Analyse et propositions pour la gare Matabiau et ses abords

Date : 21.01.2021

Contributeurs : membres 2P2R

3.5 Boulevard Semard

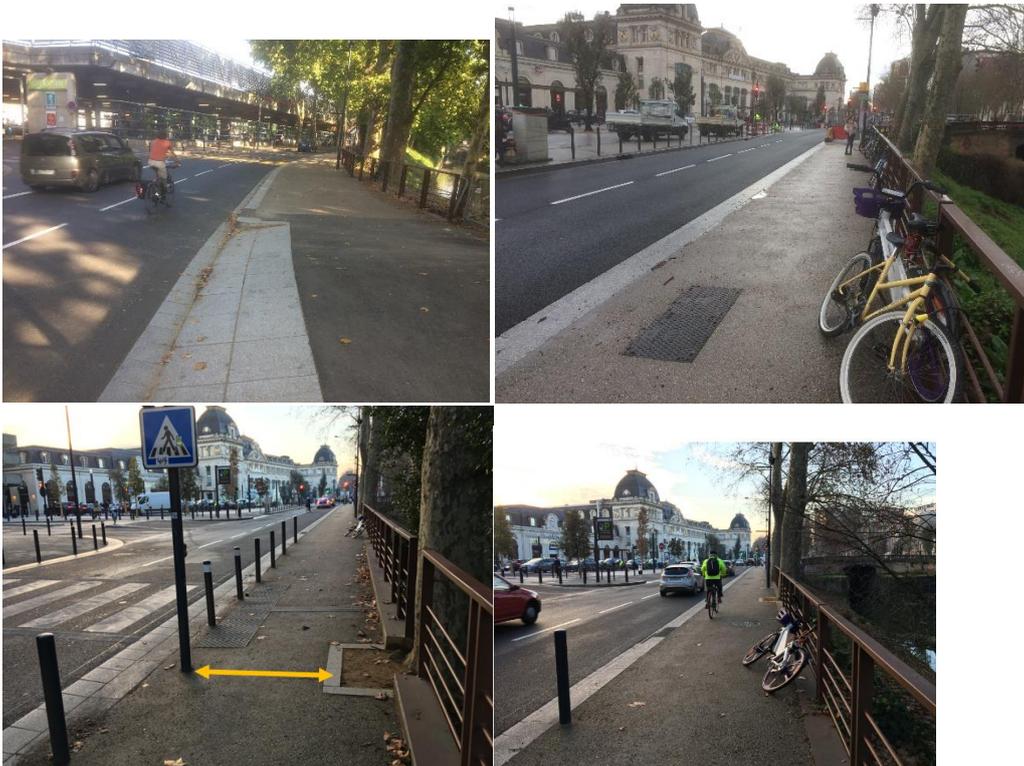
La Voie Verte Bd Semard n'est pas réglementaire :

- Largeur variable jusqu'à 2.70 m et même ponctuellement 1m80 (en jaune ci-dessus) ; alors que le minimum légal est de 3.0 m, et même 3.5m en zone dense.
- arrêt de bus sur la voie verte
- pas de séparation avec la chaussée

Il s'agit plutôt dans les faits d'un « trottoir partagé » qui suscite parfois des conflits d'usages et qui crée des risques d'accidents.

Remarque : l'existence de cette Voie dite « Verte » semble être un contournement de la Loi LOM.

L'aménagement étant neuf, il semble inenvisageable de le refaire. La seule idée d'amélioration serait de réserver la voie de droite au bus + vélo. Ainsi la grande majorité des cyclistes emprunterait la chaussée ; alors que les cyclistes débutants continueraient d'utiliser le « trottoir partagé » avec une vitesse modérée.

► **Proposition : voie de droite à réserver au bus + vélo**

3.12 Normaliser le sens de circulation du canal

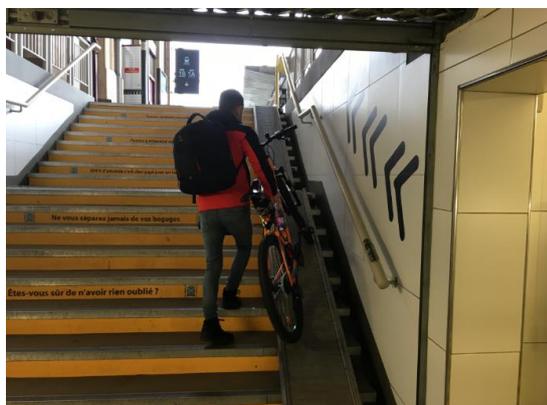
Historiquement, on roule à gauche sur une portion du canal entre Guilheméry et l'Embouchure. Et on change de côté à ces deux endroits. Cela génère des inconvénients pour toutes les catégories d'usagers: Transports en Commun, automobilistes, cyclistes, piétons :

- 2 points noirs de congestion (Guilheméry et l'Embouchure) avec des ramifications autour, parfois sur l'ensemble du canal
- Dépose des passagers de bus du mauvais côté ; notamment au niveau de la gare où les voyageurs sont obligés de traverser la chaussée

Il existe un projet de rétablir le même sens de circulation classique (roulage à droite) sur toute la longueur du canal. Il faudrait passer du projet à la réalisation.

► **Proposition : réaliser la normalisation du sens de circulation le long du canal**
